Lausunto osayleiskaavan muutoksesta, Nakkilan taajamaosayleiskaavan muutos 2, Rajamäki, Nakkila

Nakkilan taajamaosayleiskaavan muutos 2, Rajamäki, kaavaluonnos

Rajamäen taajamaosayleiskaavan kaavaehdotus nähtävillä 2.10.–1.11.2025 (aurinkovoima)

Lausunto Nakkilan kunnan taajamaosayleiskaavan muutoksesta 2, Rajamäki

Liitekartta: Ote Satakunnan maakuntakaavojen epävirallisesta yhdistelmästä

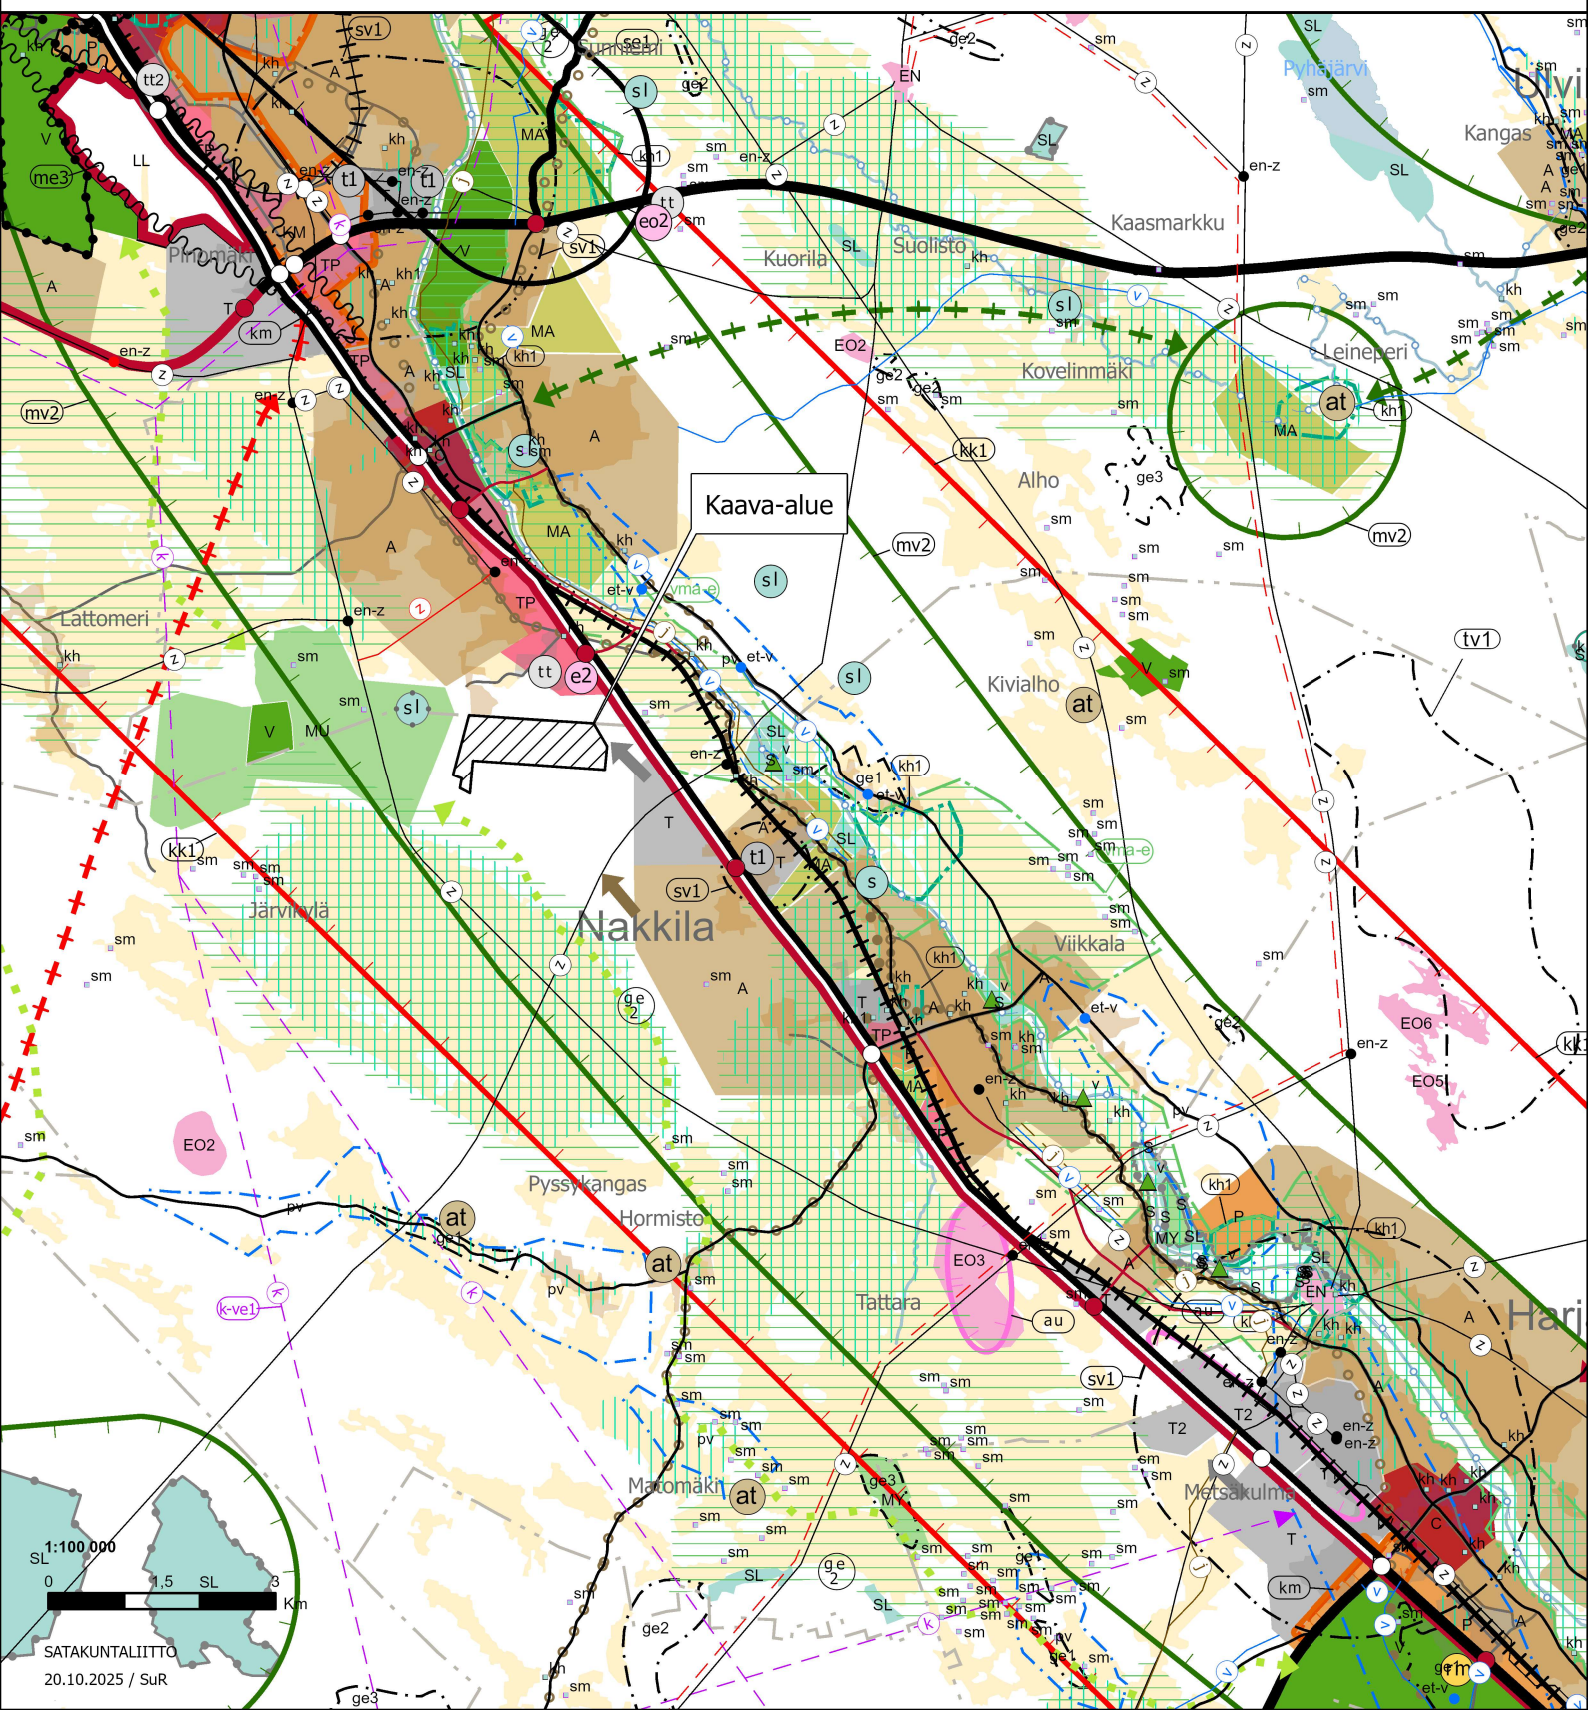
Suunnittelualue kuuluu Satakunnan maakuntakaavassa osoitetun kaupunkikehittämisen kohdevyöhykkeen (kk1, Kokemäenjokilaakson kehittämisen kohdevyöhyke) alueelle. Merkinnällä osoitetaan Kokemäenjokilaakson valtakunnallisesti merkittävä, monikeskuksinen aluerakenteen kehittämisvyöhyke, jolle kohdistuu työpaikka- ja teollisuustoimintojen, taajamatoimintojen, joukkoliikenteen ja palvelujen sekä virkistysverkoston pitkän aikavälin alueidenkäyttöllisiä ja toiminnallisia yhteensovittamis- ja kehittämistarpeita. Alueen kilpailukyvyyn ja vetovoimaisuuden kasvua edistetään korostamalla alueen keskuksien kehittämistä. Suunnittelulla tulee edistää alueen ominaispiirteitä ja liikenne-, energia- ja virkistysverkkojen toiminnallisuutta seudullisena kokonaisuutena.

Suunnittelualue kuuluu myös matkailun kehittämisvyöhykkeen (mv2, Kokemäenjokilaakson kulttuurimaisemavyöhyke) alueelle. Merkinnällä osoitetaan merkittävät kulttuuriympäristö- ja maisemamatkailun kehittämisen kohdevyöhykkeet. Vyöhykkeiden sisällä toteutettavassa alueidenkäytön suunnittelussa on kiinnitettävä erityistä huomiota matkailuelinkeinojen ja virkistyspalveluiden kehittämiseen. Suunnittelussa on otettava huomioon toteutettavien toimenpiteiden yhteensovittaminen kulttuuri-, maisema- ja luontoarvoihin sekä olemassa oleviin elinkeinoin ja asutukseen. Matkailuun liittyviä toimintoja suunniteltaessa ja vyöhykkeen vetovoimaisuutta kehitettäessä tulee ottaa huomioon vyöhykkeen erityisominaisuudet ja niiden ominaispiirteiden säilyttäminen.

Suunnittelualueen itäreunan läheisyyteen on osoitettu teollisuus- ja varastoalueen yhdyskuntarakenteen laajenemisaluetta (laajenemissuuntanuoli) ja eteläpuolella kulkee ulkoilureitin yhteystarve-merkintä (Pori-Harjavalta). Merkinnällä osoitetaan merkittävien ulkoilureittien yhteystarpeet. Maankäytön suunnittelulla on turvattava ulkoilureitin yhteystarpeen toteuttamismahdollisuus. Suunnittelualueen länsipuolella on laaja maa- ja metsätalousvaltainen alue, jolla on erityistä ulkoilun ohjaamistarvetta (MU, Massin alue). Alueen suunnittelussa tulee erityistä huomiota kiinnittää alueen ulkoilumahdollisuuksien turvaamiseen sekä ulkoilua palvelevien reittien toteuttamismahdollisuuksiin.

Suunnittelualueelle ei ole osoitettu merkintöjä Satakunnan vaihemaakuntakaavassa 2. Satakunnan vaihemaakuntakaavassa 2 on yleinen koko maakuntakaava-aluetta koskeva suunnittelumääräys aurinkoenergiaan liittyen. Sen mukaan suunniteltaessa aurinkoenergian tuotantoalueita tulee alueet ensisijaisesti pyrkiä sijoittamaan olemassa olevan yhdyskuntarakenteen ja sähköverkon liityntäpisteiden läheisyyteen. Suunnittelussa on otettava huomioon toteutettavien toimenpiteiden yhteensovittaminen kulttuuri-, maisema- ja luontoarvoihin sekä olemassa oleviin elinkeinoin ja asutukseen. Aurinkoenergian tuotantoalueiden suunnittelussa tulee huolehtia, että luonnonarvojen, virkistyskäytön ja kulttuuriympäristön tai maiseman vaalimisen kannalta tärkeiden alueiden arvot säilyvät ja merkittävien haitallisten vaikutusten syntyminen ehkäistään.

Suunnittelualueella on tunnistettu merkittävimmät luotoarvot, jotka oli osoitettu jo luonnosvaiheessa kaavakartalla luo-merkinnöin. Nyt ehdotusvaiheessa suunnittelualueen pohjoisreunassa sijaitseva metsälain 10 §:n mukainen erityisen tärkeä elinympäristö lähialueineen on osoitettu maa- ja metsätalousalueena. Satakuntaliitto ehdottaa, että energiahuollon alueen pohjoisreunassa sijaitseva luo-1 merkinnällä osoitettu luonnon monimuotoisuuden kannalta erityisen tärkeä alue sisällytettäisiin myös edellä mainittuun M-alueeseen, jotta sen arvot tulisivat varmemmin turvatuiksi. Lisäksi tulee huomioida, että paneelikenttien vaatimat suojavyöhykkeet tulee olla kaava-alueen sisäpuolella eli paneelikenttiä ei tule ulottaa suunnittelualueen pohjoisreunassa kunnan rajaan asti.
